TITOLO: **PROGETTAZIONE DEFINITIVA PER L'AMPLIAMENTO E LA REALIZZAZIONE DI NUOVE SPIAGGE TRA IL CONFINE OCCIDENTALE DI GENOVA E CAPO CREVARI**

REV.	DATA	DESCRIZIONE DELLA REVISIONE	REDATTO	CONTROLLATO	APPROVATO
01	Gen. 2005	(Integrazione al prog. definitivo richiesta in sede di Conferenza dei Servizi del 18/3/2004 - Rif. prot. Regione Liguria n° 41664-226)	Ing. G. Berriolo	Ing. G. Berriolo	Arch. A. Airenti

RELAZIONE INTEGRATIVA

SIMULAZIONE N° 3

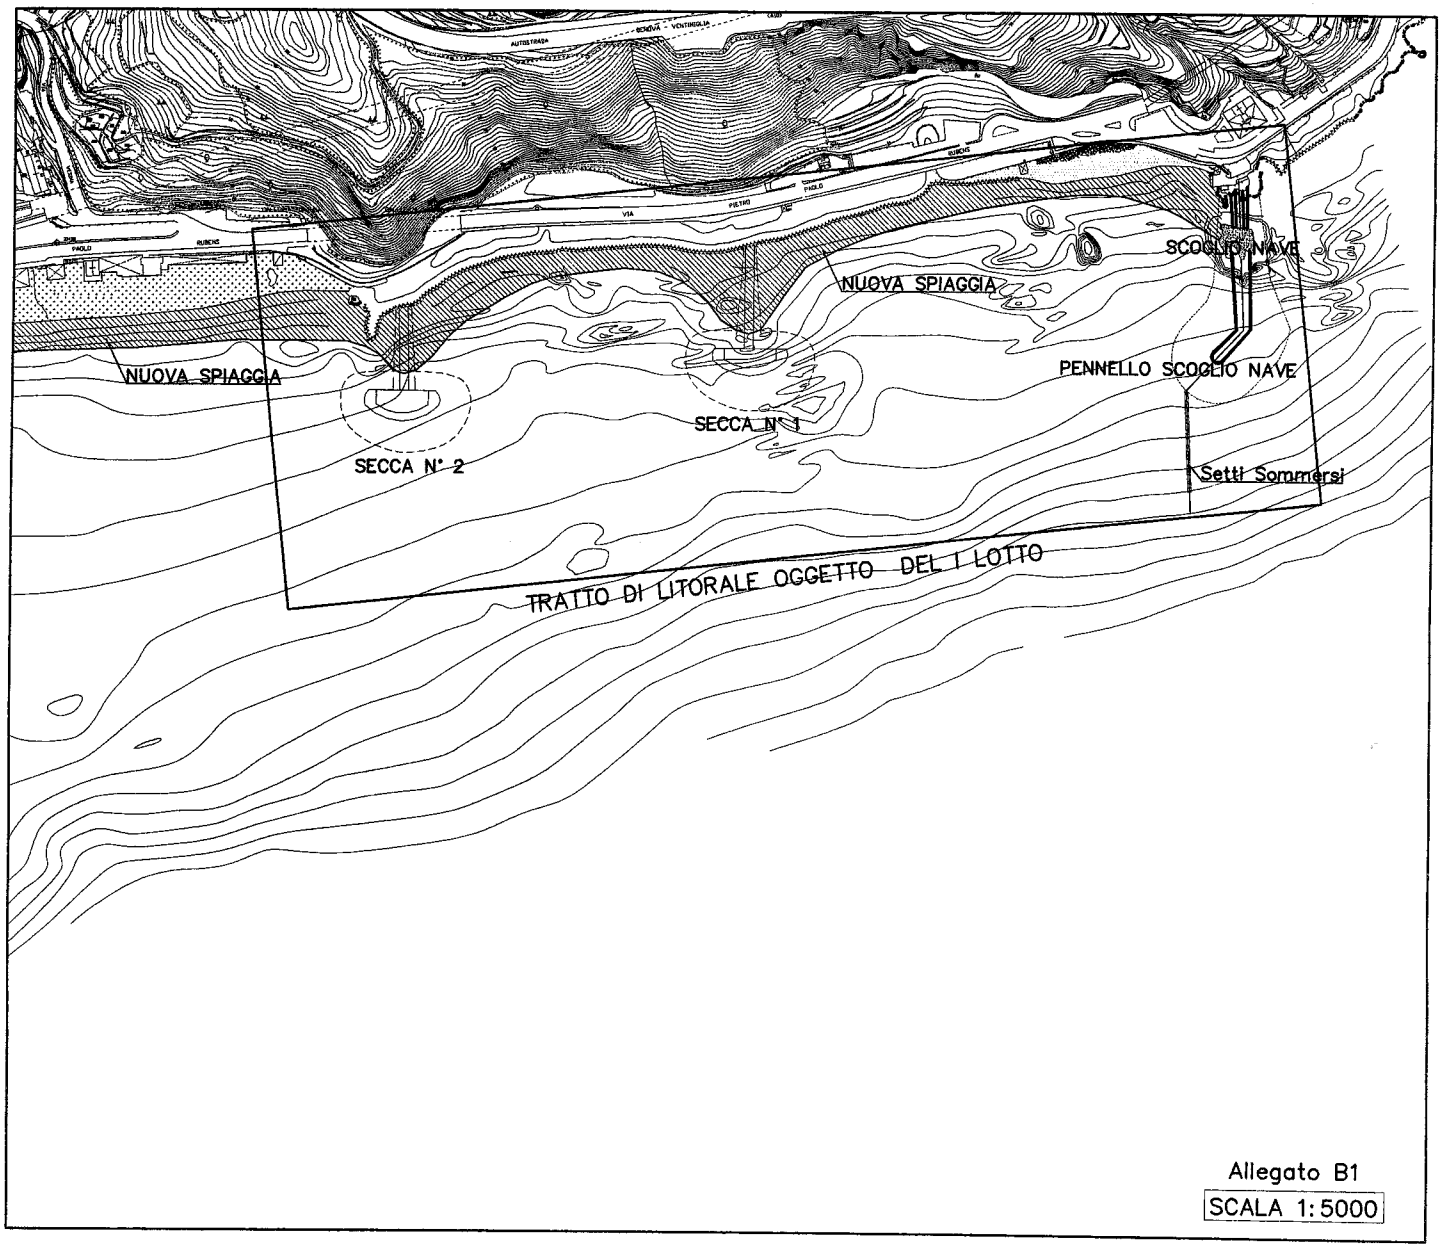
La conferenza chiede che vengano presentati fotomontaggi prospettici del pennello sia relativi alla posizione di progetto sia relativi alla proposta di inglobamento con lo scoglio Nave ed una tavola integrativa con l'indicazione dell'abbassamento del pennello.

In relazione alla richiesta del punto *6) "fotomontaggi prospettici del pennello scoglio Nave sia relativi alla posizione di progetto sia relativi alla proposta di inglobamento con lo scoglio Nave stesso ed una tavola integrativa con l'indicazione dell'abbassamento del pennello"*, sono state approfondite le varie possibilità per ridurre l'impatto ambientale relativamente alla realizzazione del suddetto pennello nel corso degli incontri sopra citati.
Nelle tavole D03 Rev01, D04 Rev01, D05 Rev01, è riportata la nuova soluzione progettuale definita, in cui l'asse del pennello è al centro dello Scoglio Nave e la parte a mare del pennello, che non viene più sottoposta al transito dei mezzi pesanti, può essere realizzata interamente da mare con ciglio superiore a quota +0.0m s.l.m.: in tal caso è necessaria una piccola variante, che prevede l'inclinazione della parte terminale del pennello stesso verso Ponente, come indicato nelle tavole D03 Rev01, D04 Rev01, D05 Rev01, allo scopo di compensare la maggiore riflessione che si determinerebbe contro lo scoglio Nave stesso e la radice di attacco a terra, in virtù dell'impermeabilità del monolita roccioso.

Nell'Allegato A sono riportati, quindi, i fotomontaggi prospettici dello Scoglio Nave relativi alla nuova soluzione progettuale concordata, riportata nelle Tavole D03 Rev01, D04 Rev01, D05 Rev01.

Allegato B1

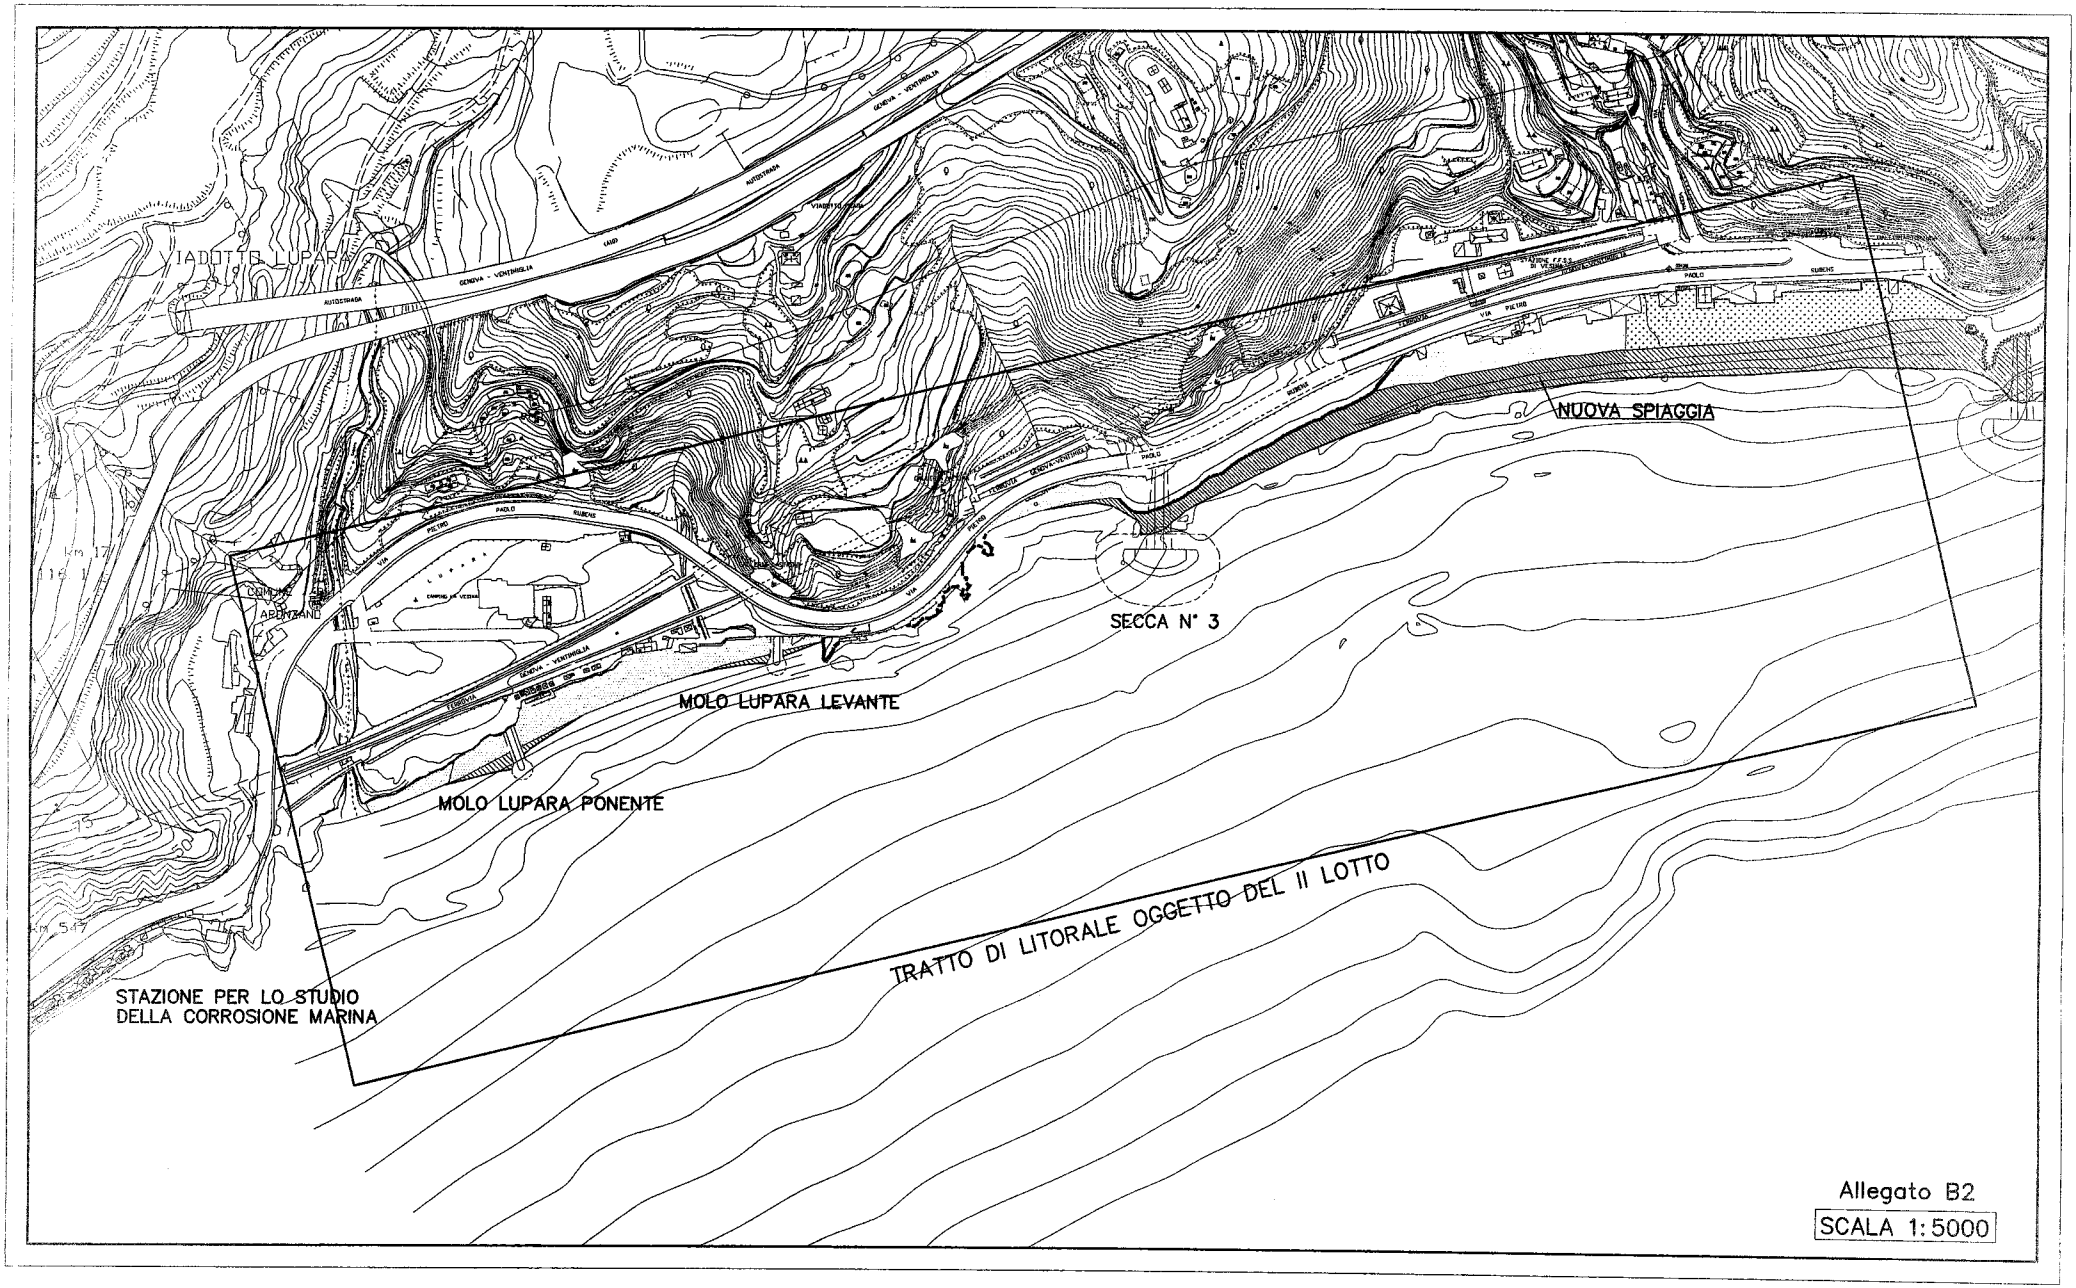
La conferenza chiede che venga presentata una relazione sulle fasi di attuazione degli interventi con la suddivisione dei lotti funzionali.

In relazione alla richiesta del punto *1) " relazione sulle fasi di attuazione degli interventi con la suddivisione dei lotti funzionali"* si precisa quanto segue.
Il Progetto Definitivo in oggetto prevede:

I. in un **primo lotto** (**Allegato B1**) relativamente al quale è già stato dato incarico ad A.S.Ter di sviluppare la fase esecutiva, che prevede la realizzazione del pennello dello Scoglio Nave, della secca n. 1 e della secca n. 2 e di un versamento pari a 130.000 mc;
